1F1 ~ 3号機 原子炉内温度計並びに原子炉格納容器内温度計
の信頼性評価報告書における温度トレンド誤記について

2016年8月8日

2 - 1 . 誤記のあった温度トレンド

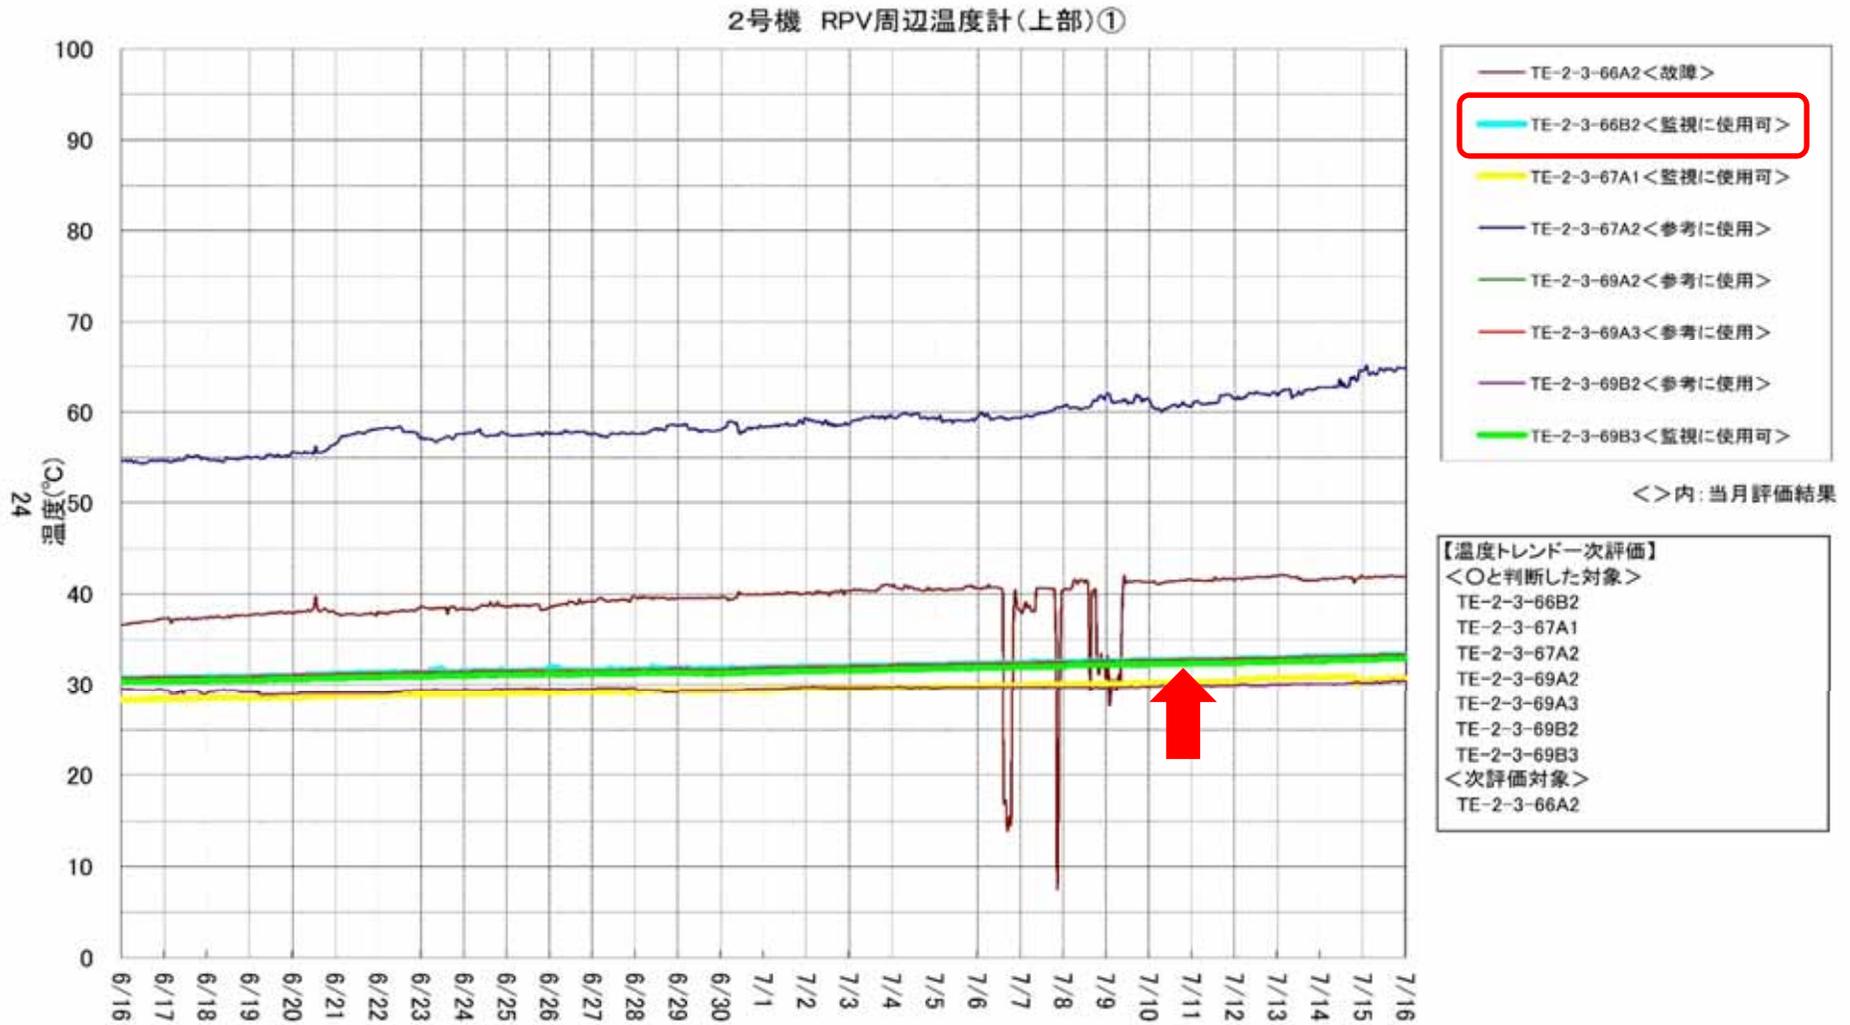
- ◆ 2016年8月1日に原子力規制委員会へ提出した温度計信頼性評価報告書（評価期間：2016年6月16日～2016年7月15日）のうち，2号機原子炉圧力容器（以下，RPV）温度計1本の温度トレンドについて，2016年3月1日に提出したデータ（2016年1月16～2月15日のデータ）を使用し，誤記していた。

対象温度計： TE-2-3-66B2（VESSEL HEAD FLANGE）
実施計画の監視対象ではない

2 - 2 . 正しい温度トレンド

【原因】

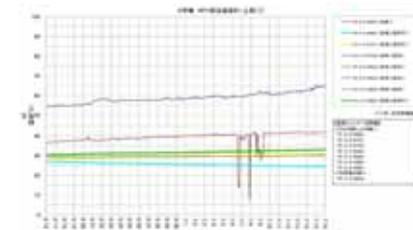
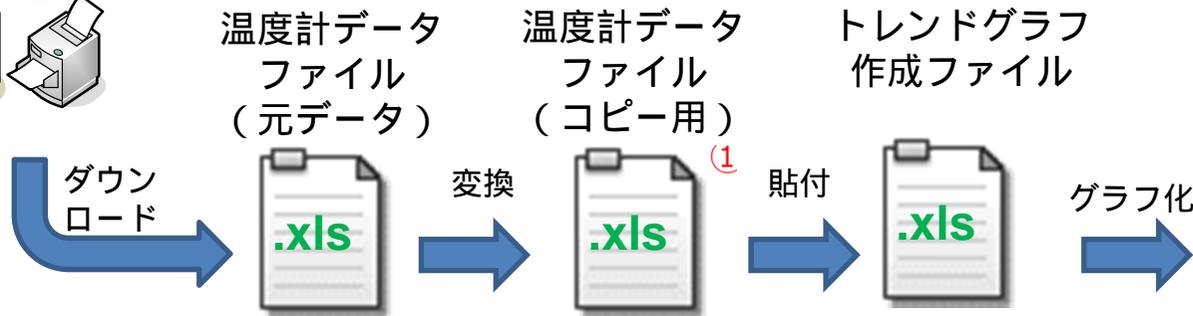
温度データファイル（コピー用）でデータ入力欄がなくなっており、2号機 TE-2-3-66B2の元データが読み込まれなかった。
温度データファイル（コピー用）をトレンドグラフ作成ファイルへ貼り付ける際に、データを初期化せずに上書きしていたため、古いデータ（前月データ）が残ってしまった。

66B2のデータ
入力欄がない

前月の
データが残存

- ▶ 8月1日に原子力規制委員会へ提出した報告書について、温度トレンドの再確認を実施し、当該温度計以外に誤記のないことを確認（8/3完了）
- ▶ 原子力規制委員会へ提出した過去の報告書についても同様の調査を実施
- ▶ 原因の深掘りと対策の検討を実施
